„Modernizace ZEVO společnosti SAKO Brno“

VYSVĚTLENÍ, ZMĚNA NEBO DOPLNĚNÍ ZADÁVACÍ DOKUMENTACE

Žádost č. 38 ze dne 6. 1. 2025

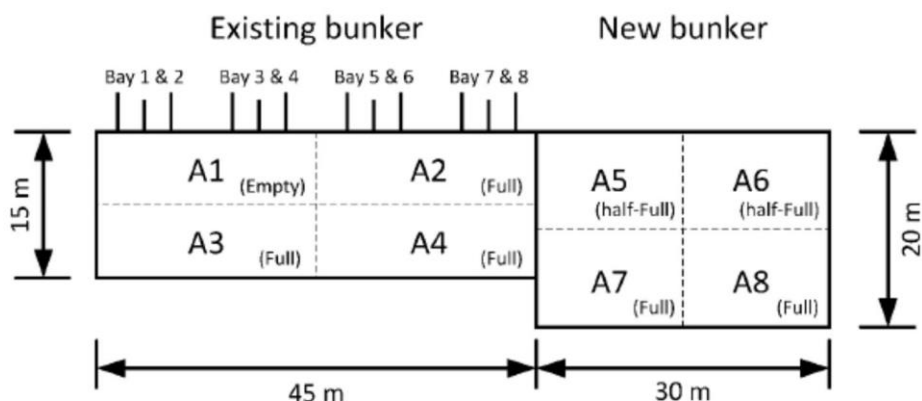
Na základě zadávací dokumentace, části III, Přílohy A9, článek 2.4.1 uchazeč narazil na nesoulad kapacity zásobníků odpadů – jak stávajícího, tak i požadovaného nového.

Z uvedených údajů vyplývá (při definovaných rozměrech stávajícího zásobníku šířky 15 m a délky 45 m, tedy celkové ploše 675 m²), že výška využitelného objemu stávajícího zásobníku je (by měla tedy být) 18,5 m (12 500/675). To je však zcela zásadně v rozporu s doplněnou zadávací dokumentací – výkres č. 4048 2002 20/KO G 1113 – revize A „stavební objekt SO 101/1 Hala zásobníku odpadu“. Z této numerické úvahy se zohledněním objemové hmotnosti tedy vychází i informace o stávajícím objemu pro uskladnění odpadu v objemu 4 375 t.

Podle nám dostupných údajů a dle výše uváděné výkresové dokumentace (včetně dodatečně zasláných informací) má stávající zásobník rozměry půdorysně 45x15m a využitelnou hladinu odpadu cca 10,5 m a ¼ není pro uskladnění využívána (viz zasláné doplňující podklady – výkresy stávajících stavebních objektů). Jedná se tedy o celkovou kapacitu pro uskladnění cca 7 100 m³. V zadávací dokumentaci se uvažuje s měrnou hmotností odpadu 350 kg/m³. Ve stávajícím zásobníku je tedy (může tedy být) při naplnění na 100 % využitelného prostoru skladováno maximálně cca 2 500 t odpadu. Tento objem při celkové hodinové spotřebě linek K2 a K3 (28 t odpadu/hod) znamená celkovou zásobu dopadu, která nevystačí ani na 4 dny provozu. V praxi je však tento objem průběžně doplňován dovozem nových odpadů pro energetické využití. Jak ukázal provoz linek K2 a K3 byl od roku 2010 tento zásobník (zásobní objem) zcela vyhovující potřebám provozu (kromě několika dílčích mimořádných situací). Podotýkáme, že je dobrou mezinárodní praxí mít objem bunkru na cca 5 dnů provozu. Tato doba je optimální nejenom z ekonomického hlediska výstavby bunkru, ale zejména i z hlediska „stáří“ dovážených odpadů a jejich „zrání“ při uložení v bunkru. Tedy z nám známých informací o provozu od roku 2010 by i tato doba zásoby odpadu v rozsahu 5 dnů plně řešila i zmíněné výjimečné mimořádné situace.

Zadavatel nespatřuje rozpor mezi zmiňovaným výkresem č. 4048 2002 20/KO G1113 a údajem o užitém objemu uvedeným v zadávací dokumentaci. Výkres jednoznačně definuje výškovou úroveň +20,500 m násypek stávajících kotlů K2 a K3, minimální úroveň dna bunkru -4,350 m, a úroveň vsypových vrat +6,400 m. Ve výsledku tedy maximální výška stávajícího bunkru pro skladování odpadu dosahuje téměř 25 m. Provozní zkušenosti zadavatele pak ukazují, že reálně lze využít objem 12 500 m³, přičemž reálně znamená to, že je v této hodnotě zohledněn způsob ukládání odpadu, manipulační prostor a množství otevřených vsypových vrat v běžném provozu. Tento objem současně koresponduje s uvedeným názorným rozložením odpadu v tomto prostoru (sekce A1 – A4). Ve výsledku je pak v kombinaci s novým bunkrem dosažen celkový využitelný objem 24 000 m³ (8 400 tun), což znamená zásobu na 8 dní.
